## TOELICHTING AANVRAAG WATERVERGUNNING

### BORING KABELTRACE WPF - VISMIGRATIERIVIER

Datum	23 augustus 2017
Van	Pondera Consult
Betreft	Toelichting op de aanvraag
Projectnummer	709026

Van: Hein Pijnappel <heinpijnappel@ventolines.nl>  
Verzonden: maandag 6 november 2017 9:00  
Aan: Steenbergen, Janine (DZH)  
CC: Velde, Mike van der (MN); Bart Ummels; Martijn Edink; 'Martijn ten Klooster'; Jan Postma; René Berger  
Onderwerp: FW: verzoek aanvullen aanvragen wijziging kabeltracé thv VMR - RWSZ2017-13192 en RWSZ2017-13189

#### **Afstand heipalen VMR tot boringen**

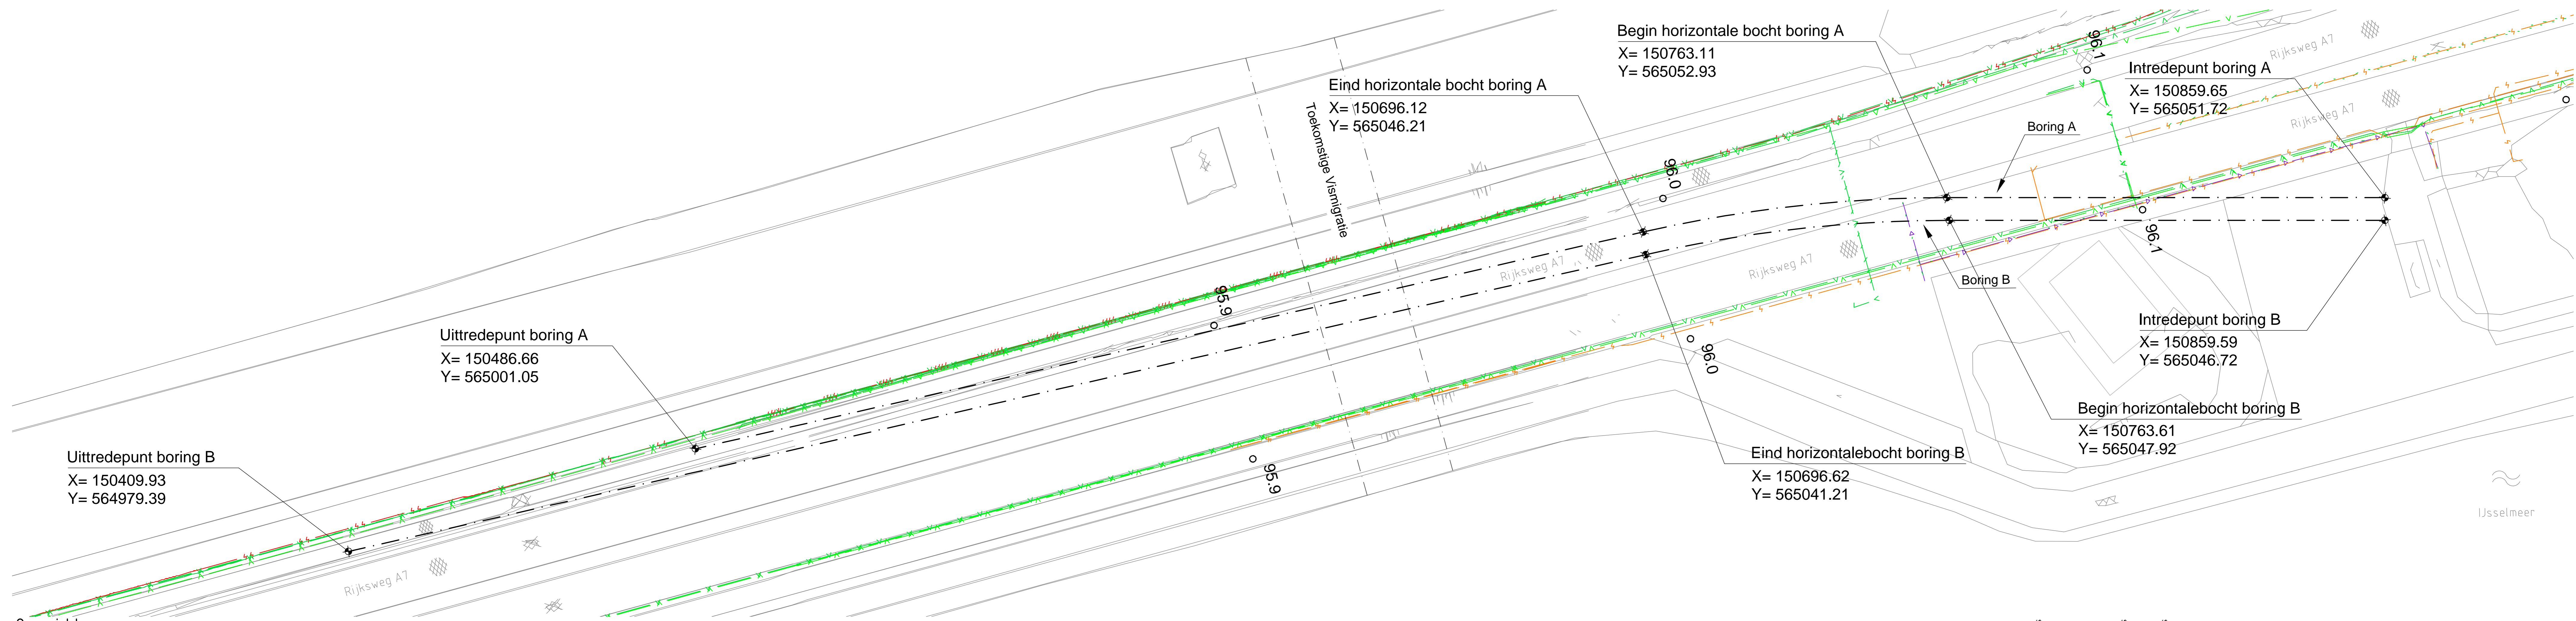
- *Inzichtelijk maken wat de risico's met bijbehorende marge en effecten van het heien van palen boven in een gebruikzrijnde 110 kv kabel zijn.*

Zoals wij begrijpen, hangt de vergunningverlening voor de aangepaste boring HDD02 op de zorg van RWS of er veilig geheid kan worden boven de kabelboringen. WPF heeft het raakvlak verder geanalyseerd op basis van beschikbare grondgegevens om antwoord te geven op de vraag: wat is het risico dat de aangenomen heidiepte en boringsdiepte later voor problemen zorgen over en weer?

De funderingspalen worden volgens het voorontwerp van de VMR aangebracht tot een diepte van -23,50 NAP (zie voor referenties VMR ook 'Aanvullende risicobeschuwing electriciteitskabels in Afsluitdijk, 1013-0226-006'). De HDD boring is gepland op een diepte van -28,50 NAP. Er is een minimale afstand genomen van 5,00 meter. Op voorhand en zonder detail-engineering is niet uit te sluiten dat het heien van funderingspalen een negatief effect heeft op de aanwezige kabels. We zijn uitgegaan van het voorontwerp van de VMR en een in de praktijk gebruikelijke afstand tussen de boring en de onderkant van de funderingspalen. Het toekomstig detailontwerp van de VMR zal moeten aantonen dat een ongestoorde ligging van de 110 kV kabels gegarandeerd is.

RWS is voor het voorontwerp van de VMR coupure uitgegaan van heipalen met een maximale diepte van -23,50 m. NAP. Er is een (zeer) draagkrachtige laag aanwezig in het gebied rond de -15 m. NAP. Voor de berekening van het paalpunt draagvermogen (methode Koppejan voor grondverdringende heipalen) wordt aangenomen dat een heipaal tot 4D onder de paalpunt kracht haalt en tot 8D boven de paalpunt. Over deze 12D wordt een veredeld gemiddelde bepaald om het totale paalpunt draagvermogen te bepalen. Uitgaande van heipalen met een equivalente diameter van 0.20 – 0.30 m. is de benodigde dikte van de grondlaag maximaal 3,6 m. Ook op basis van de verwachte laagdikte van de zandlaag (4 m.) lijkt een heidiepte van -15 tot -17 m. NAP dus zeer wel mogelijk.

Dat betekent dat de door RWS aangenomen maximale diepte van -23,50 m. een conservatieve aanname is. WPF hanteert op basis van industry-best-practice tenminste vijf meter afstand tussen de boring en de onderkant heipalen VMR. Voor het voorlopige boringsontwerp zoals ingediend bij de vergunningsaanvraag wordt 11,5 m. afstand voorzien tussen de boring (-28,5 m. NAP) en de heipalen VMR (-15 – 17 m. NAP). Het risico dat de aangenomen heidiepte en boringsdiepte later voor problemen zorgen wordt daarom als klein ingeschat.

Lengteprofiel boring A  
schaal 1:500

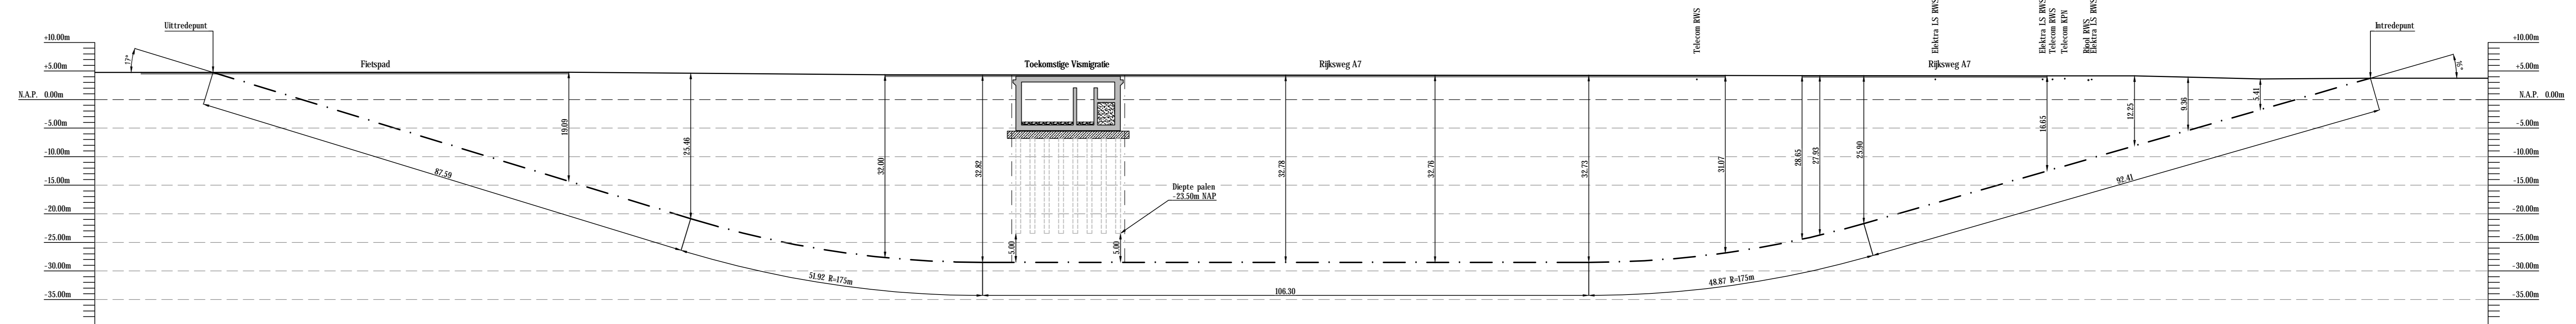
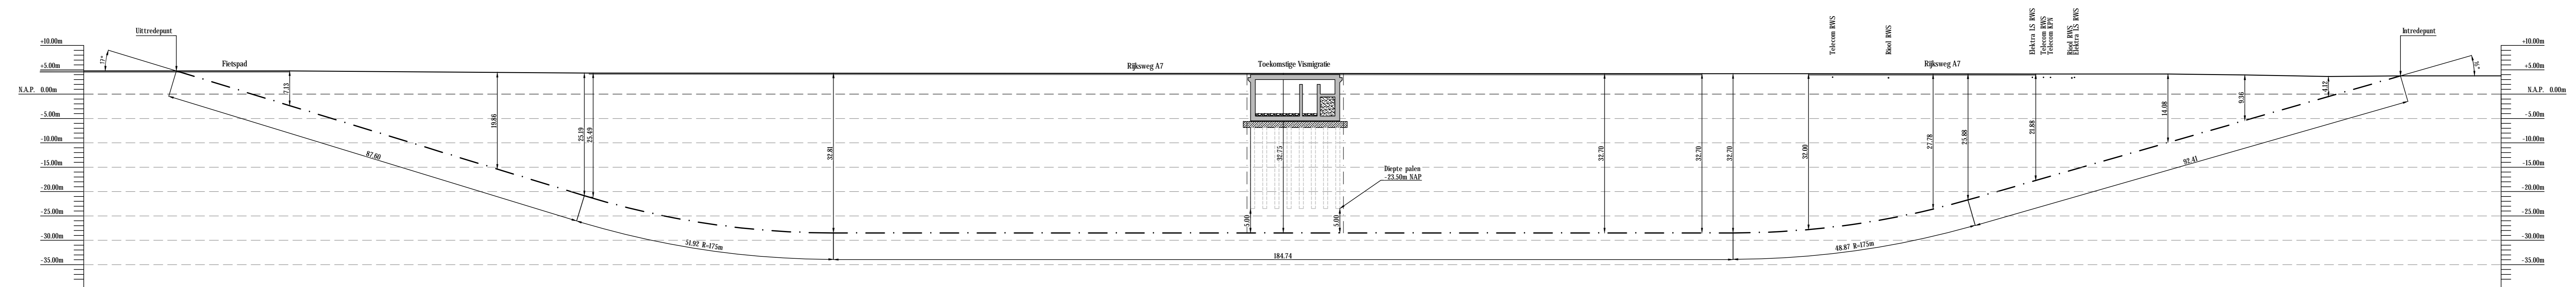
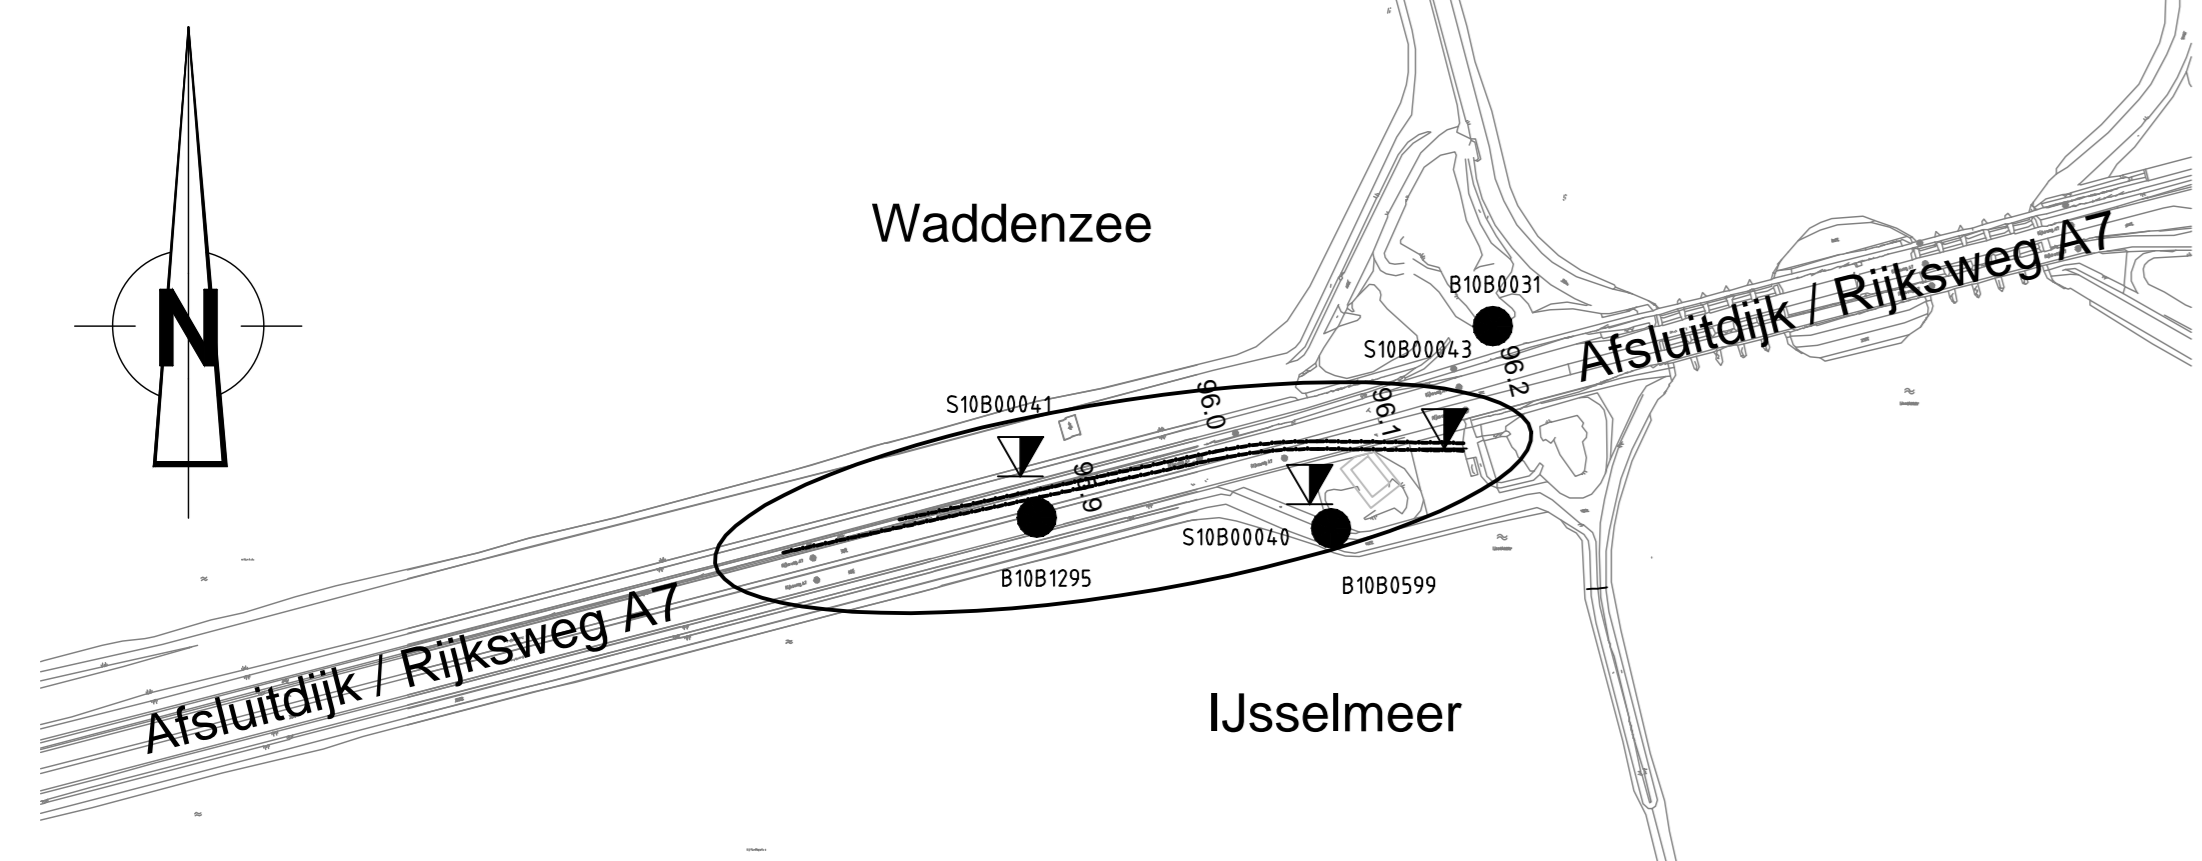
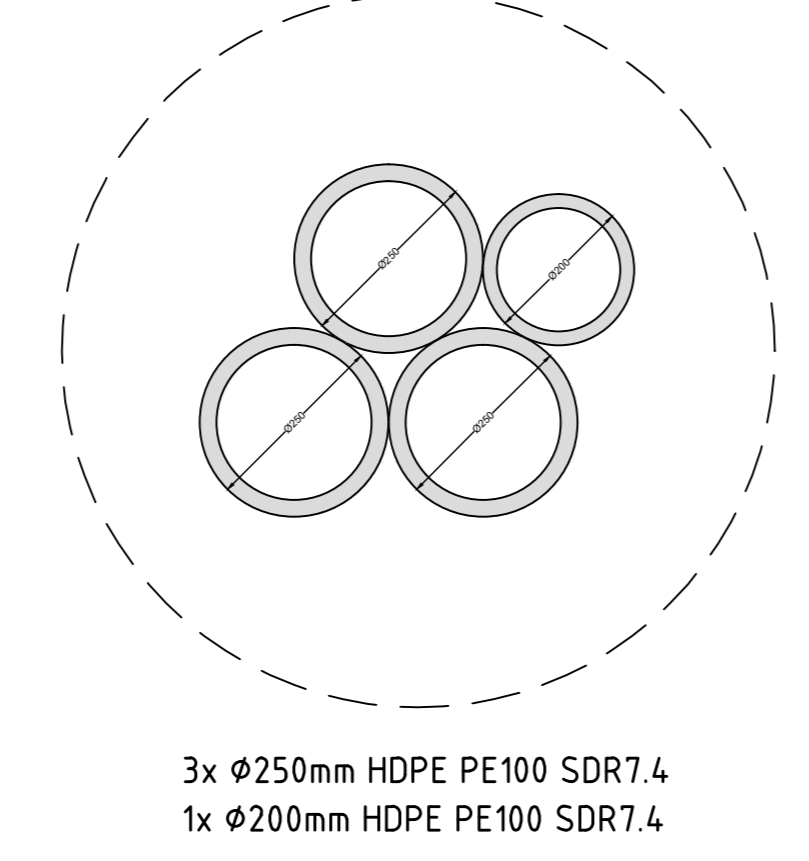
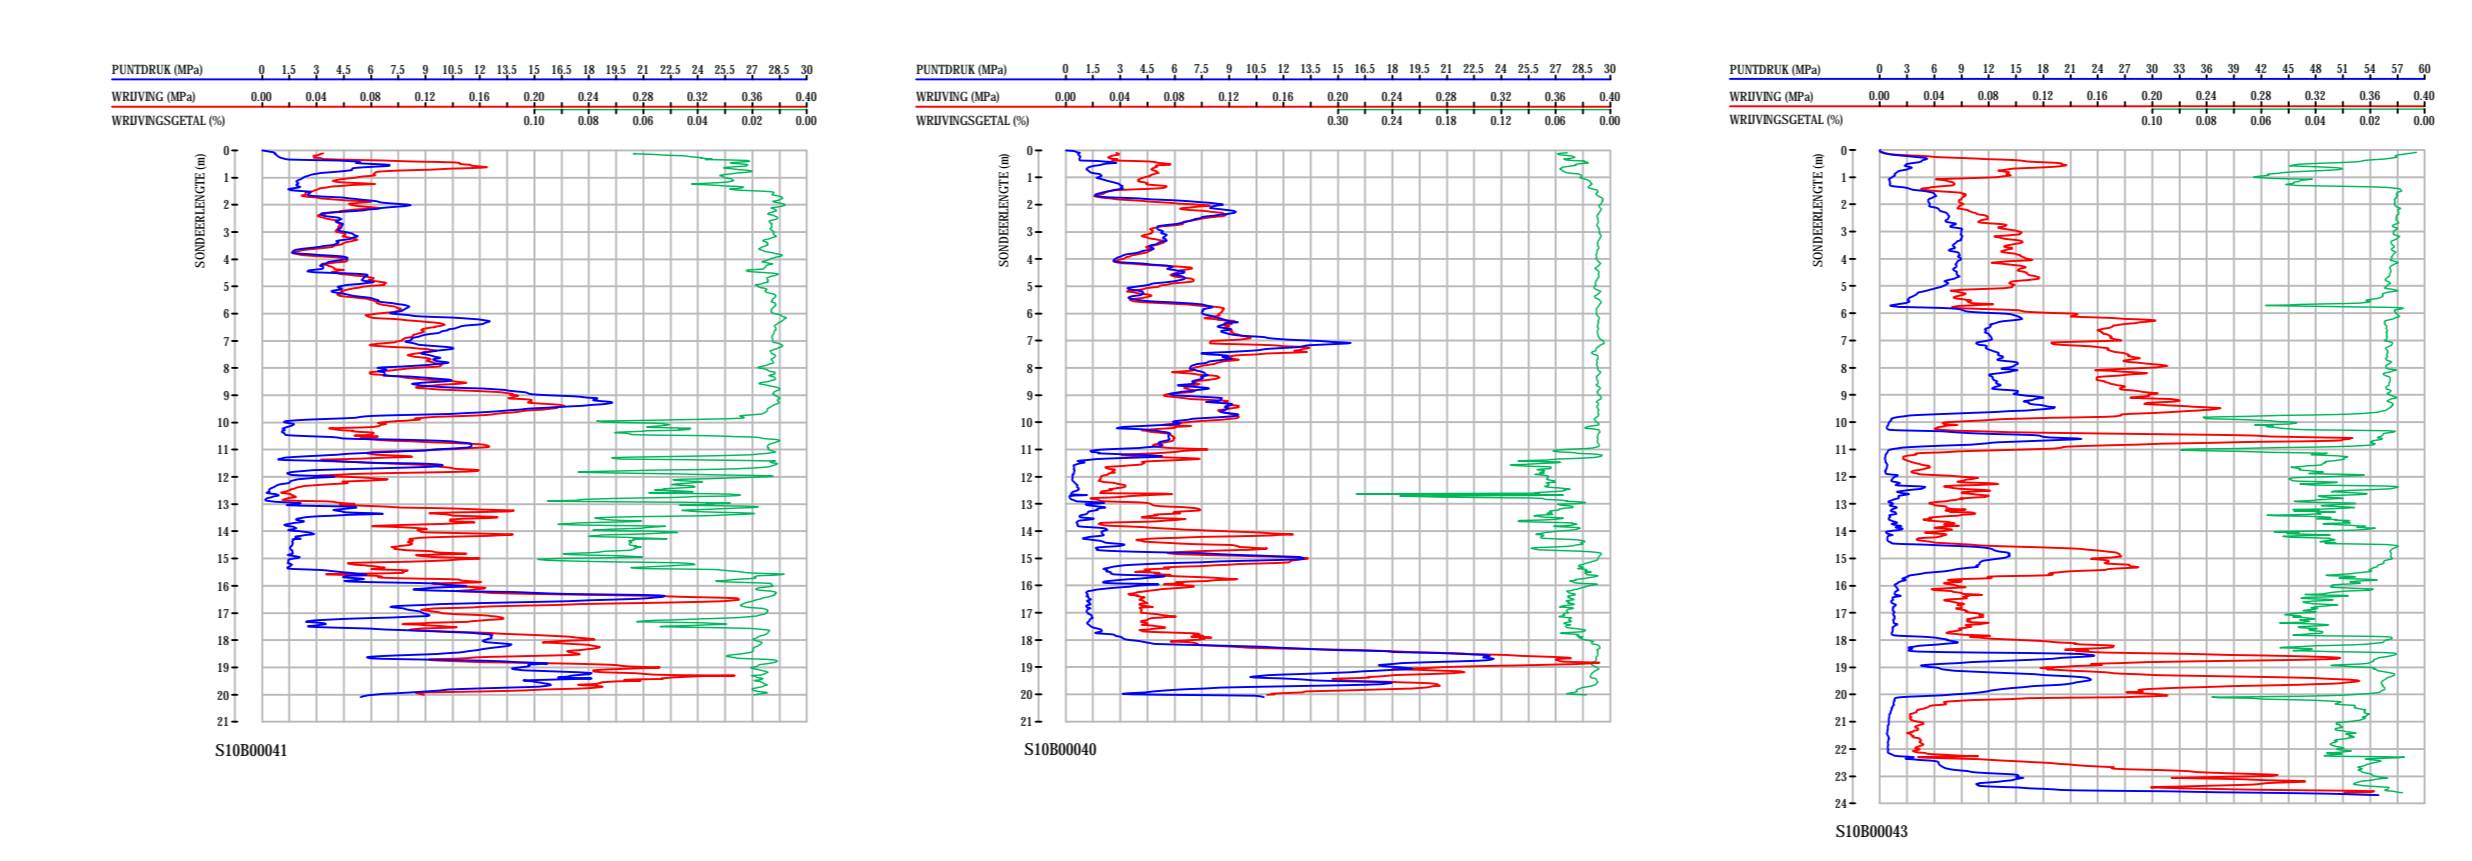
- *Aanpassing van het boorplan:*
  - o *Op de tekeningen dienen de ontgravingen en in- en uittredepunten te worden weergegeven;*
  - o *Op de tekeningen dient de kernzone en de veiligheidszone van het dijklichaam te worden weergegeven;*

- o *Het uittredepunt ligt nabij de teen van het talud van de kering. Er dient een stabiliteitsberekening uitgevoerd te worden om aan te kunnen tonen dat het dijklichaam (talud niet instabiel wordt);*

- o *De muddrukberekening dient aan de aanvraag te worden toegevoegd;*
  - o *De sterkteberekening van de mantelbuizen dient aan de aanvraag te worden toegevoegd;*

- o *De boring loopt onder de toekomstige funderingspalen van de vispassage door. Aangetoond dient te worden dat:*
    - *De draagkracht van de toekomstige funderingspalen gegarandeerd wordt en dat de funderingspalen niet deels afdragen op de mantelbuizen, zie NEN3650-1:2012 1.5.4.2 en NEN3650-1:2012 paragraaf E.2.;*

- *De stabiliteit van de boorgang niet in geding komt door het inheien van de funderingspalen.*
  - o *De boring bereikt een aanzienlijke diepte waardoor het optreden van kwel niet uitgesloten is. Aangetoond dient te worden dat er geen kwel kan optreden.*

- Aanpassing van het boorplan:
  - o Op de tekeningen dienen de ontgravingen en in- en uitredepunten te worden weergegeven;
  - o Op de tekeningen dient de kernzone en de veiligheidszone van het dijklichaam te worden weergegeven;

- o Het uitredepunt ligt nabij de teen van het talud van de kering. Er dient een stabiliteitsberekening uitgevoerd te worden om aan te kunnen tonen dat het dijklichaam (talud niet instabiel wordt);

Deze aspecten worden meegenomen in het op te stellen boorplan dat tijdig zal worden ingediend. [Zie algemeen](#). De uittrede- en intredepunten liggen op vergelijkbare posities ten opzichte van de afsluitdijk als boring 3 in de vergunde oorspronkelijke aanvraag.

Indien nodig, komen bij het gebruik van het Drill-Grout geen open ruimten voor en wordt er geen kwel verwacht vanuit de aangebrachte boring.
